改善箇所説明図

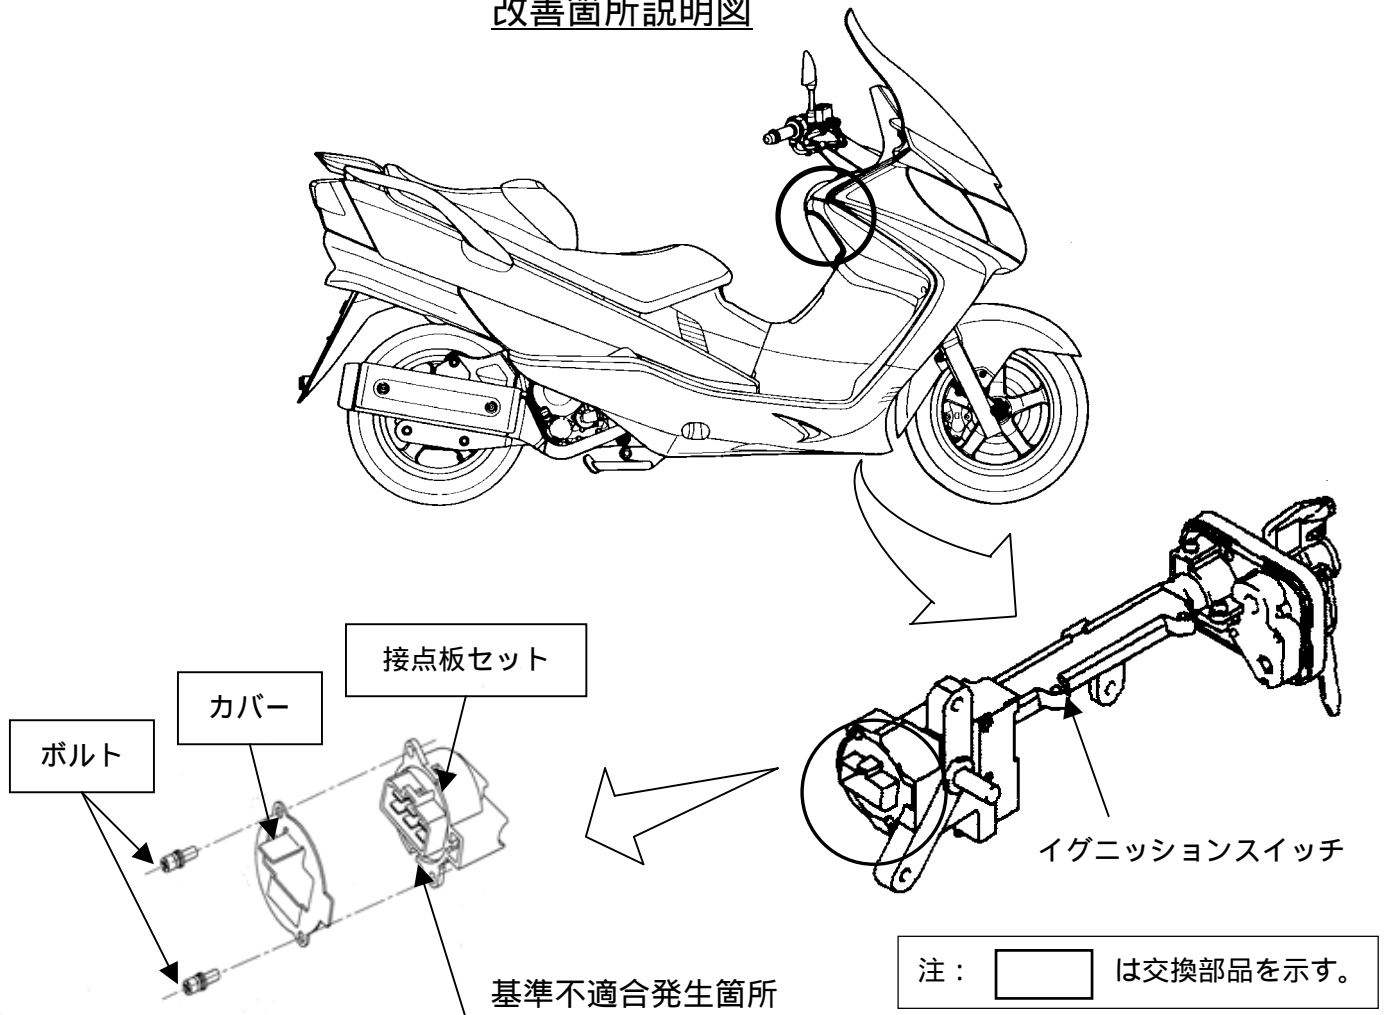
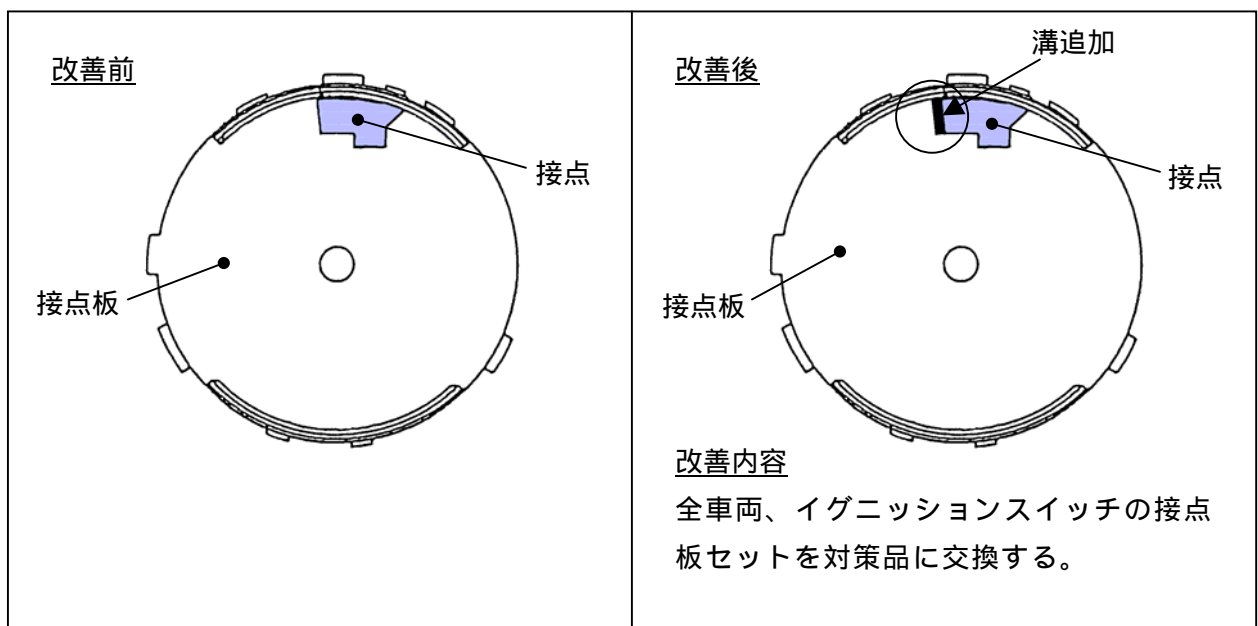
イグニッションスイッチにおいて、接点の構造が不適切なため、接点間にアーク放電が発生し、その熱により樹脂製の接点板が溶損するものがある。そのため、そのままの状態で使用を続けると、溶けた樹脂が接点間に入り込み導通不良の状態となり、灯火類が点灯しなくなるとともに、エンジンが停止して再始動できなくなるおそれがある。

識別：青色のシールを右側のフロントパネルボックス内に貼り付ける。
